MODIFICATIONS ZONAGE ASSAINISSEMENT COLLECTIF

COMMUNE DE SAINT GERMAIN NUELLES 69210

PARTIE DE LA COMMUNE DONT L'ASSAINISSEMENT EST GERE PAR LE SIVU DE LA PRAY

Parcelles cadastrales ajoutées au zonage d'assainissement collectif actuel :

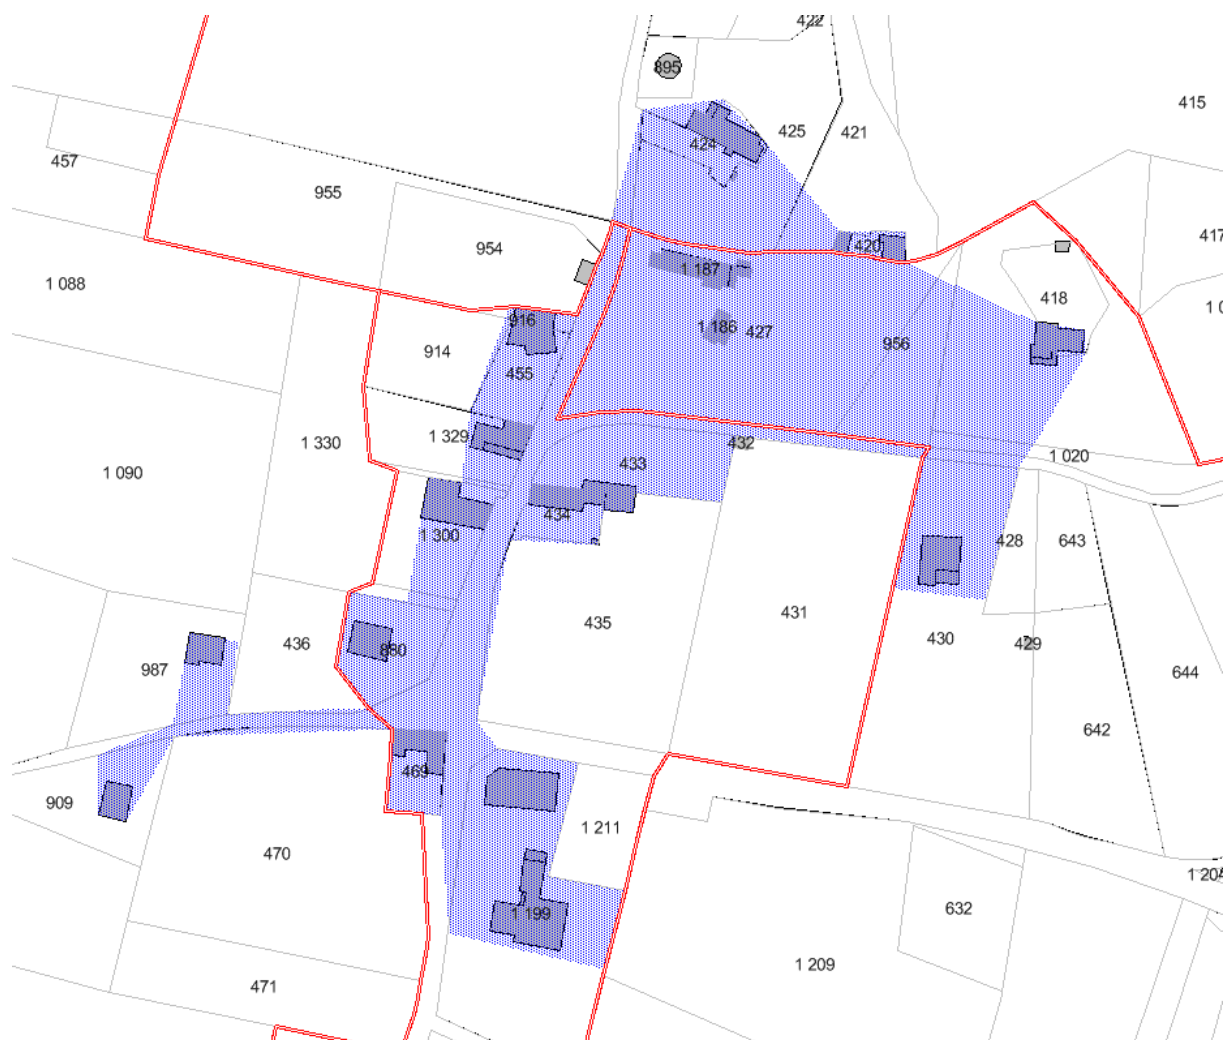
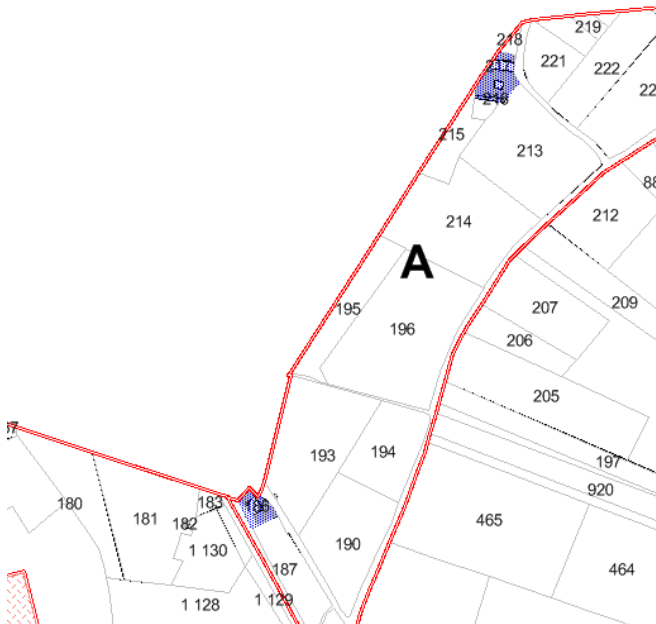
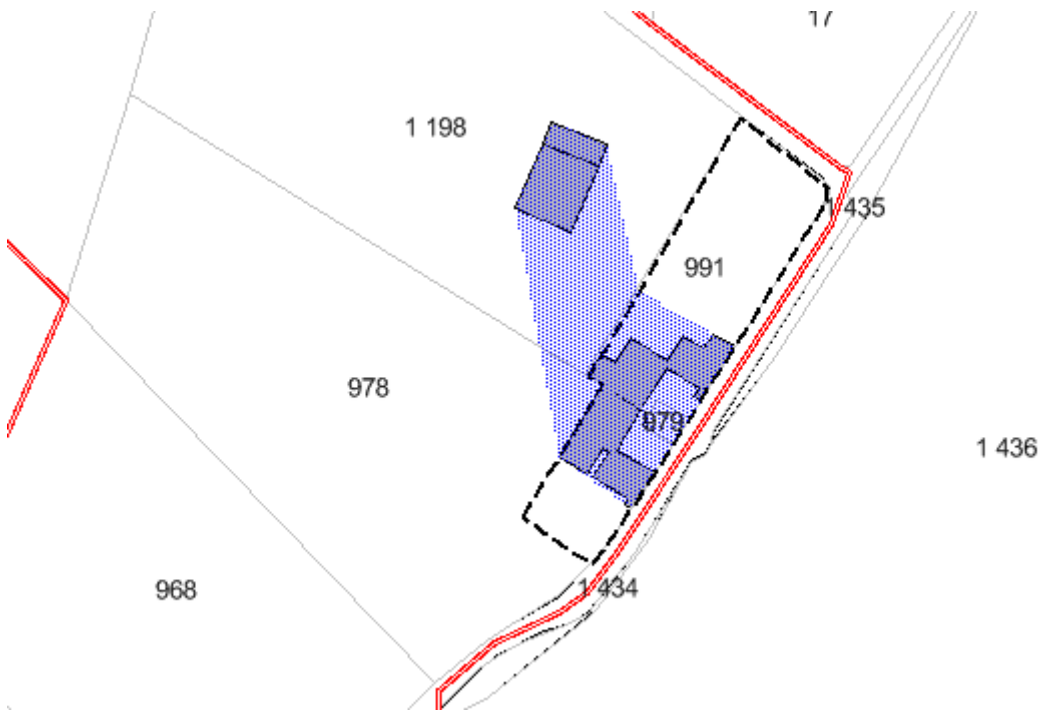
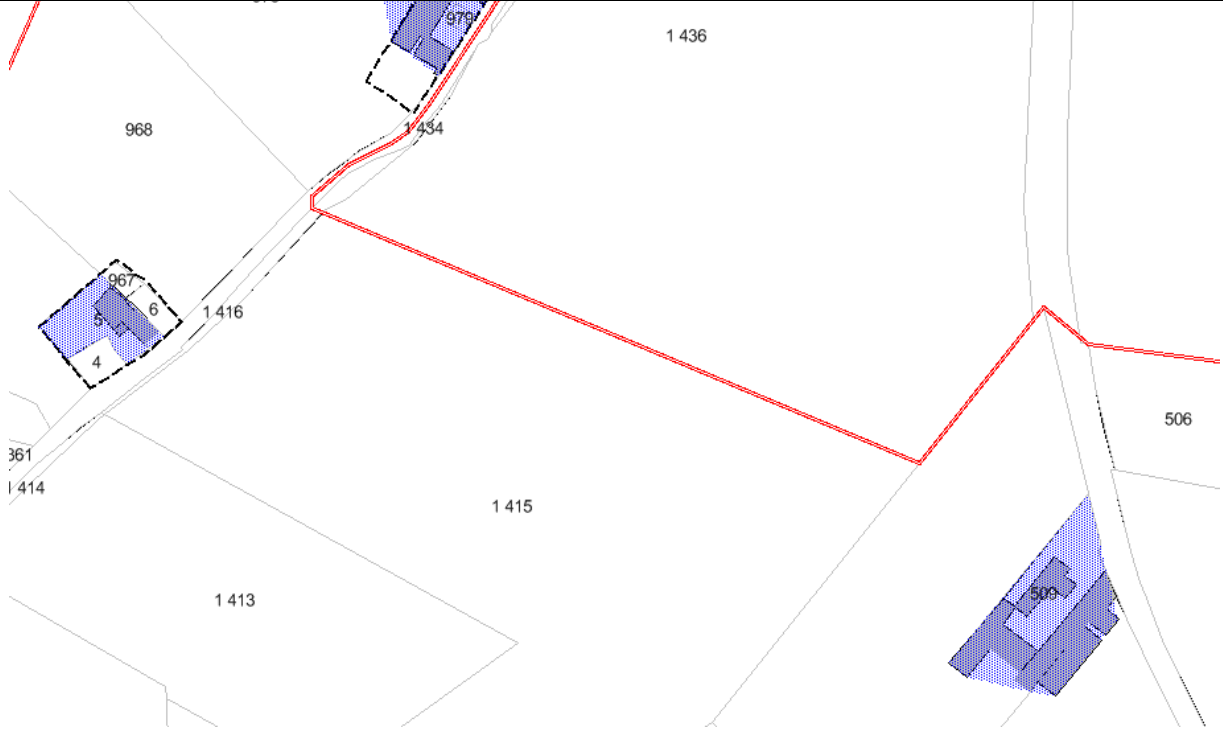
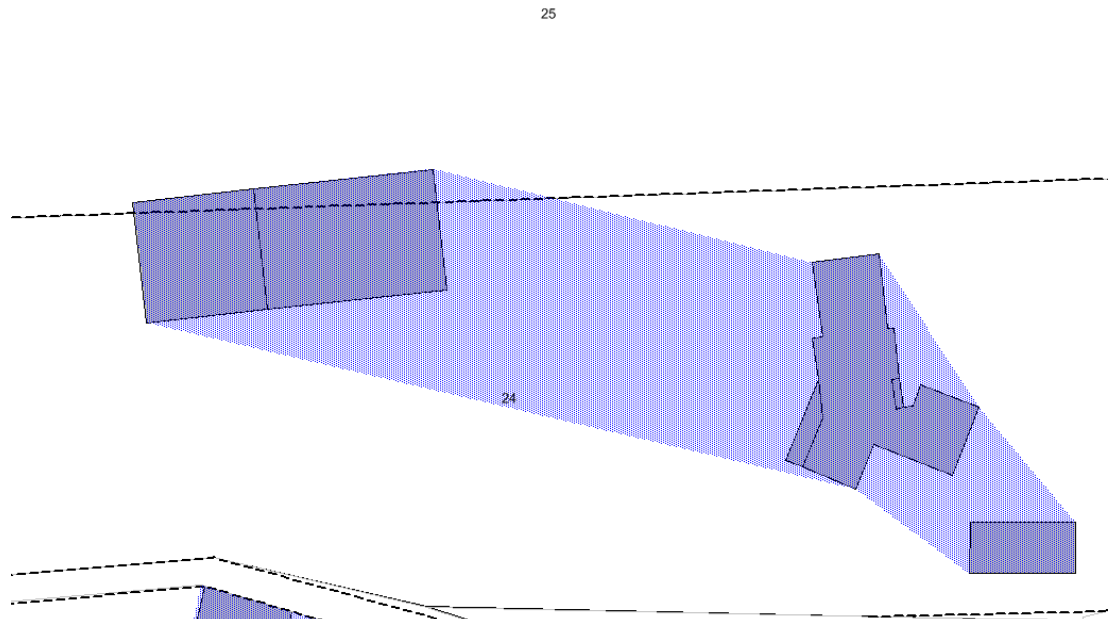
Numéro de parcelle :	Code Section :	Motif de l'ajout :
<p>Tout ou partie des parcelles :</p> <p>418-420-424-427-430-433-434-455-469-880-909-916-956-987-1021-1199-1186-1187-1300-1329</p>	A	Hameau des Carrières : cf étude réalisée par MGeau pour explications dans le présent document, partie V « Zonage d'assainissement des eaux usées ».

<p>Tout ou partie des parcelles : 186-187-216-217-1178-1179</p>	<p>A</p>	<p>Ces parcelles ont été raccordées dans le cadre d'une extension réalisée en 2015 par le SIVU de la Pray, pour le hameau de Glay.</p>

<p>Partie de la 1198</p>	<p>A</p>	<p>Cette maison est raccordable au réseau public d'assainissement, son intégration dans le zonage d'assainissement collectif relève d'une simple mise à jour.</p>

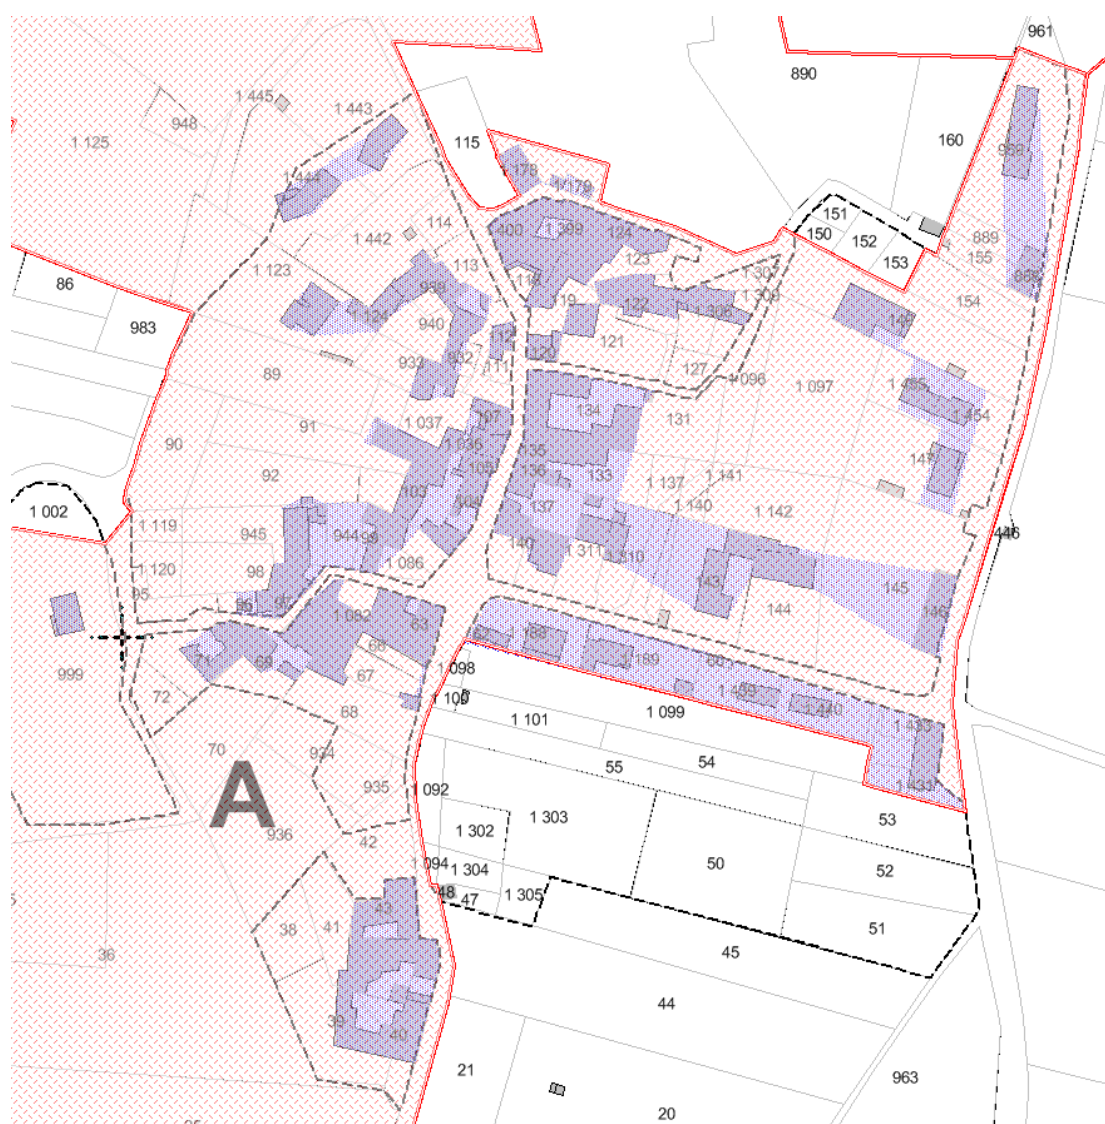
509 et une partie 1060 et de la 534.	A	Cet ensemble immobilier est raccordable au réseau public d'assainissement. Au moment des travaux réalisés sous le chemin du Trève Chavon, une boîte de branchement d'eaux usées a été installée en contrebas de la parcelle 1436 afin de recueillir les eaux usées en provenance des logements de cette ferme.

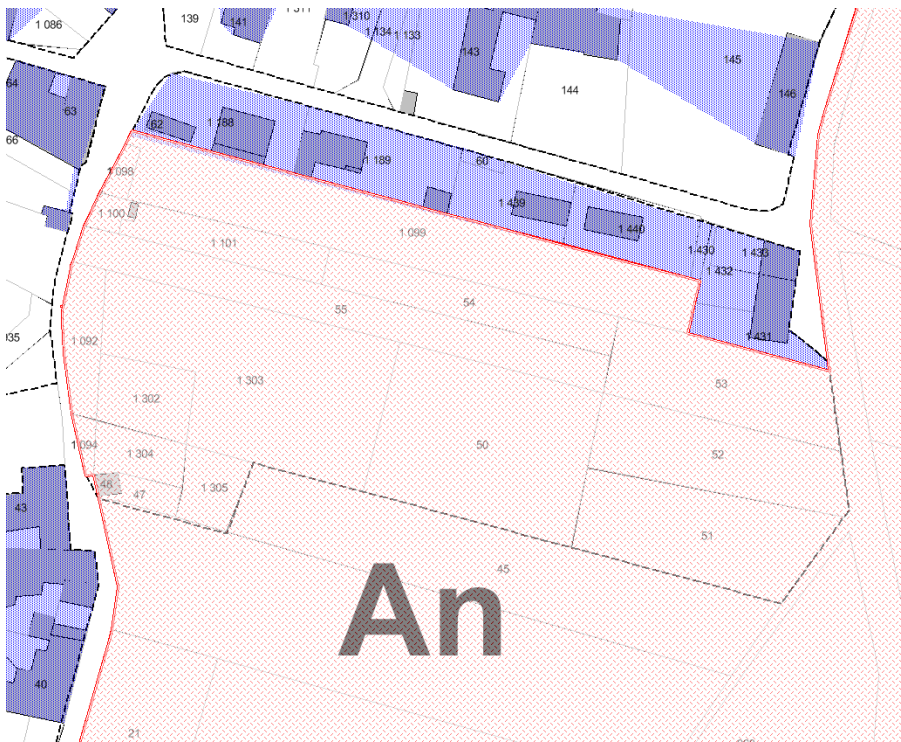
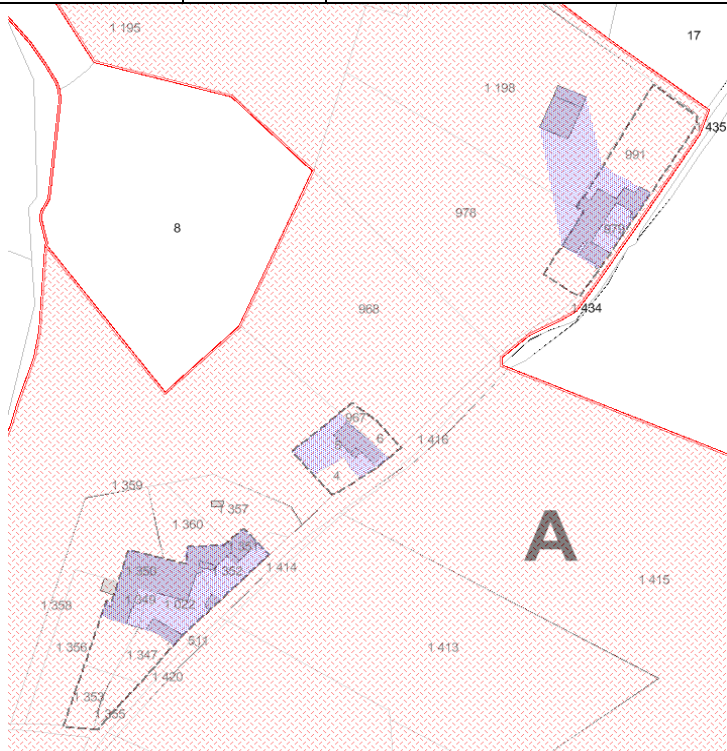
Partie du bâti placé sur la parcelle 25	A	Bâti placé le long de la rue des Carriers : raccordable au réseau public d'assainissement, son intégration dans le zonage d'assainissement collectif relève d'une simple mise à jour.

Partie du bâti placé sur la parcelle 294	A	Bâti placé le long d'un réseau de collecte : raccordable au réseau public d'assainissement, son intégration dans le zonage d'assainissement collectif relève d'une simple mise à jour.

Parcelles cadastrales supprimées du zonage d'assainissement collectif actuel :

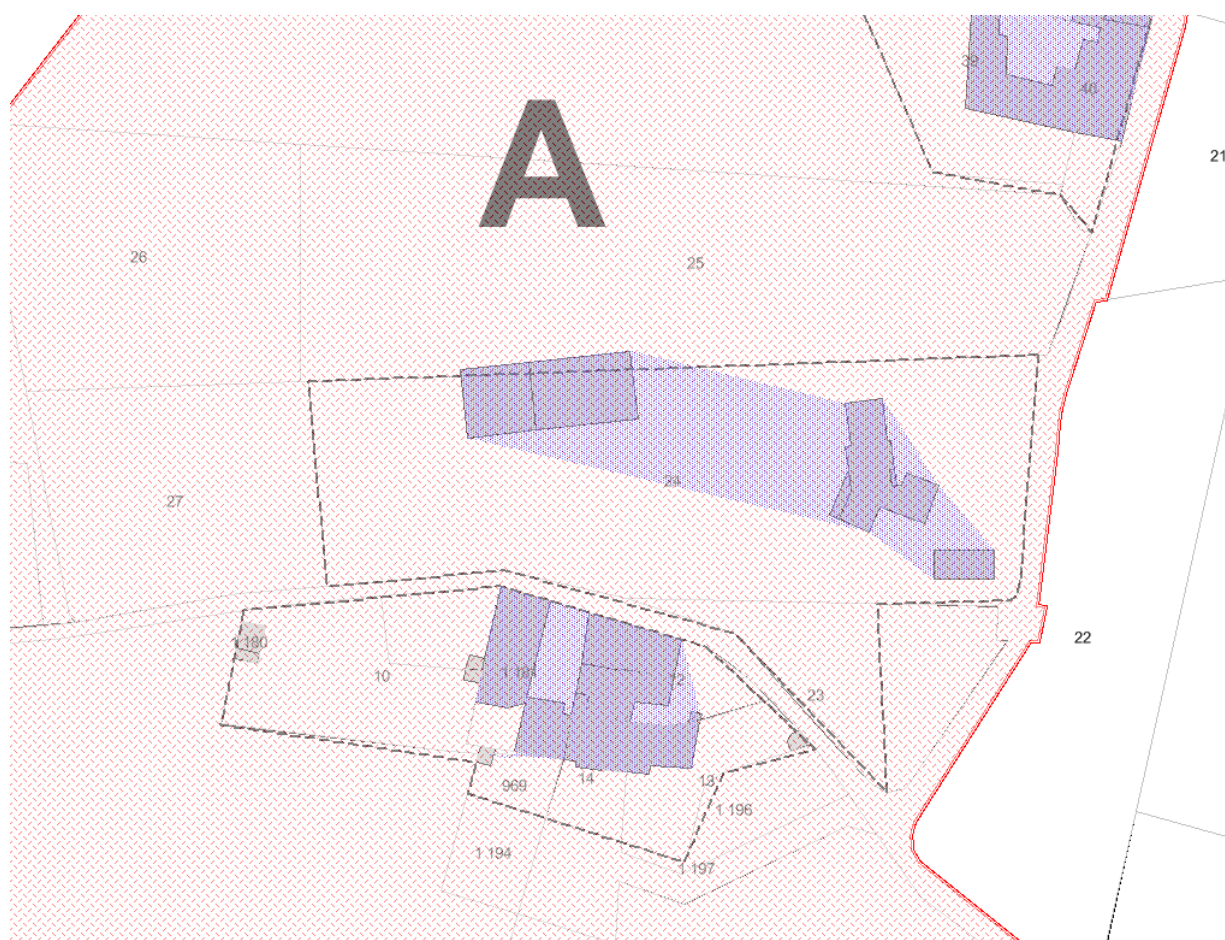
Numéro de parcelle :	Code Section :	Motif de la suppression (totale ou partielle) :
150-151-152-153-1002	A	Parcelles placées sur le hameau de Glay : le retrait de ces parcelles correspond à une mise en compatibilité avec le nouveau PLU de la commune et notamment un recadrage effectué par rapport à la zone N.

38-41-68-72-89-90-91-92-95-113- 114-127-131-149-154-935-1096- 1097-1119-1120-1135-1136-1137- 1138-1140-1141-1142 et en partie les parcelles : 39-40- 42-64-67-66-69-71-96-98-102- 103-111-118-119-121-122-123- 133-139-141-143-144-145-147- 155-161-898-932-933-934-936- 939-940-945-959-999-1037-1086- 1123-1133-1142-1143-1144-1306- 1307-1308-1310-1311-1454-1455	A	Parcelles placées sur le hameau de Glay : le retrait de ces parcelles correspond à une mise en compatibilité avec le nouveau PLU de la commune et notamment un recadrage effectué par rapport à la zone A.
---	---	--

<p>47-48-50-51-52-53-54-55-1092-1094-1098-1099-1100-1101-1302-1304-1305</p>	<p>A</p>	<p>Parcelles placées sur le hameau de Glay : le retrait de ces parcelles correspond à une mise en compatibilité avec le nouveau PLU de la commune et notamment un recadrage effectué par rapport à la zone An.</p>

<p>4-6-967-979 -1346-1347-1353-1354-1355 et en partie les parcelles : 978 et 991</p>	<p>A</p>	<p>Parcelles placées sur le hameau de Glay – placées au droit du chemin du Treve Chavon : le retrait de ces parcelles correspond à une mise en compatibilité avec le nouveau PLU de la commune et notamment un recadrage effectué par rapport à la zone A.</p>

10-13-14-23-969- et en partie les parcelles : 12-24 et 1181	A	Parcelles placées sur le hameau de Glay, le long de la rue des Carriers : le retrait de ces parcelles correspond à une mise en compatibilité avec le nouveau PLU de la commune et notamment un recadrage effectué par rapport à la zone A.
---	---	--

313-314-319-320-321-322-815-816-817-918-1061-1106-1107-1115-1149-1157-1426-1437-1438-1447-1449-1452-1453-1465 et en partie les parcelles : 292-318-323-327-328-352-814-818-822-823-824-825-904-907-931-1038-1063-1067-1108-1114-1155-1156-1190-1192-1446-1470-1471	A	Parcelles placées le long du chemin de Conzy et de la route des vendangeurs : le retrait de ces parcelles correspond à une mise en compatibilité avec le nouveau PLU de la commune et notamment un recadrage effectué par rapport à la zone A.
--	---	--
